改善箇所説明図②

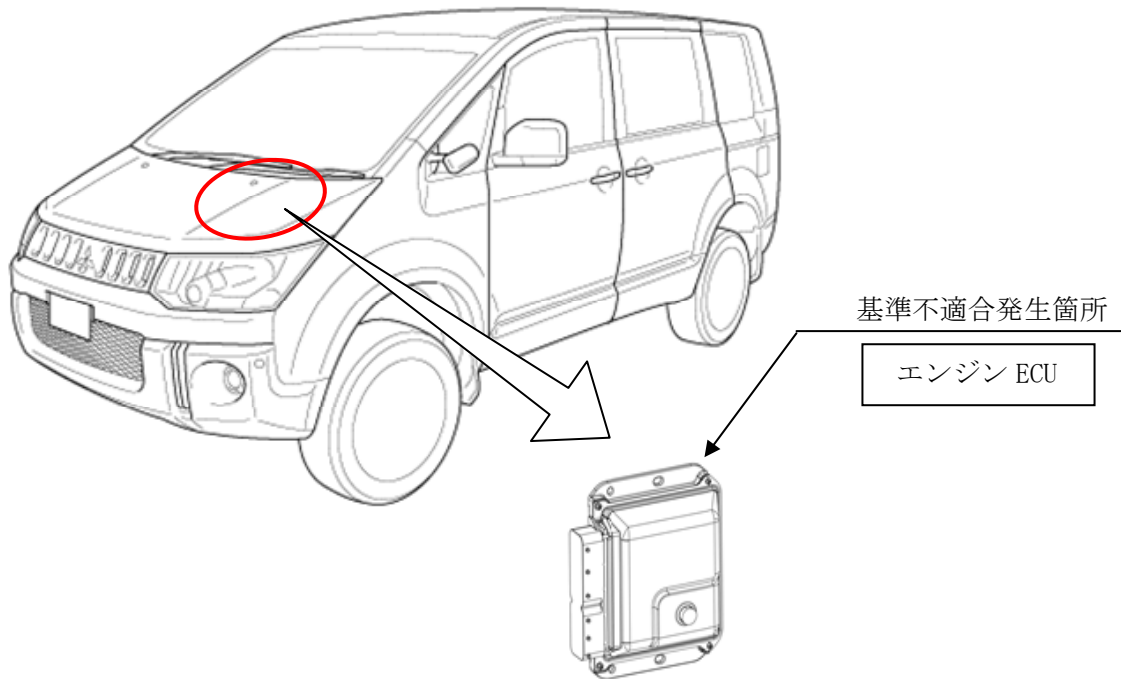
エンジンECUの制御プログラムが不適切なため、燃料ポンプの圧力調整弁が固着したと誤判定することがある。その場合、エンジン警告灯が点灯して出力が制限されるとともに、排出ガスが基準値を超過するおそれがある。

全車両、エンジンECUのプログラムを対策品に書き替える。また、燃料ポンプ吐出量の学習値をリセットする。

注：図中の□内は、プログラムを書き替える部品を示す。
